REV 01

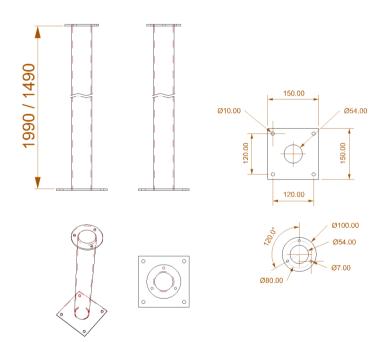
- -MODIFCATE ALTEZZE PER OTTIMIZZAZIONE VERGA TUBO (CLAUDIO)
- -FORATE LE PIASTRE PER SCARICO ZINCATURA (CLAUDIO)
- -Ø TUBO 60,3 SP 3mm

IL TUBO STA TRA LE PIASTRE E NON VIENE PIU' INFILATO. LE QUOTE INDICATE SONO PASSATE DA TOTALI A INTERNE. RIDOTTI DIAMETRI FORI CENTRALI PIASTRE

PIASTRE SPESSE 50/10
